ATA CPA 27/2024

COMISSÃO PERMANENTE DE ACESSIBILIDADE – CPA

Reunião de 24/07/2024 – início: 14h / término: 17h

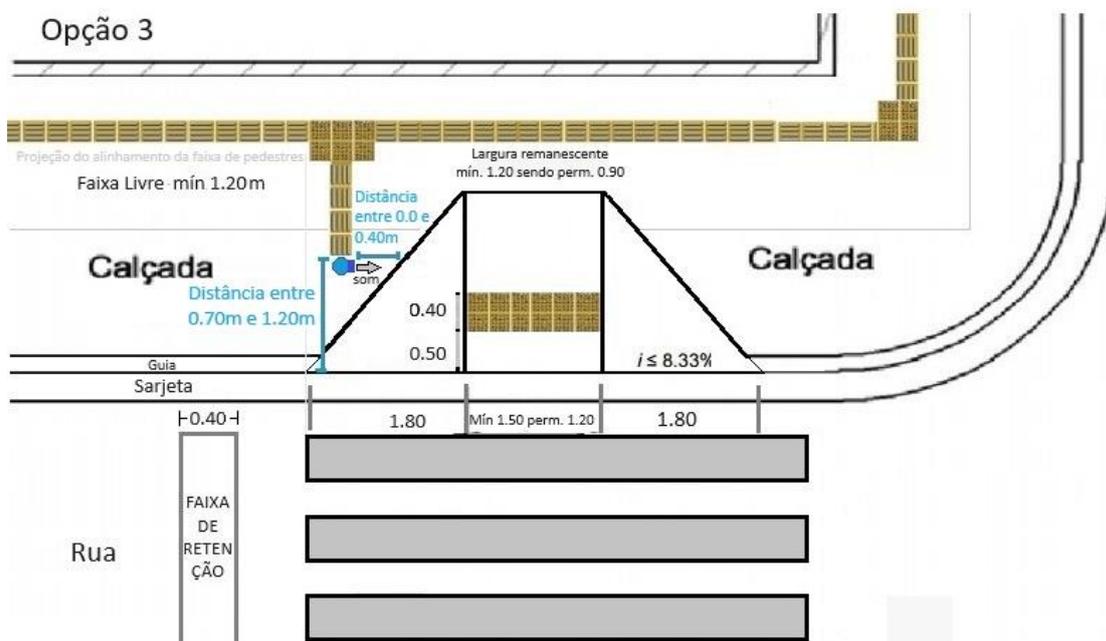
Apresentada proposta de figura que foi amplamente discutida durante reunião técnica realizada no dia 18/07/2024 com a participação de membros, associações e convidados envolvidos na temática - conforme deliberação constante na ATA CPA 25/2024 - o Colegiado deliberou pela manifestação favorável à Figura 1 proposta.

O estudo do posicionamento da botoeira foi iniciado a partir da avaliação do projeto Rota Acessível Marechal Deodoro elaborado por empresa contratada pela SMT.

Considerando a manifestação favorável da proposta referente à localização de botoeira sonora para o rebaixamento tipo A, o Colegiado solicitou encaminhamento da referida figura para providências aplicáveis à SMT/AT e CET/SP.
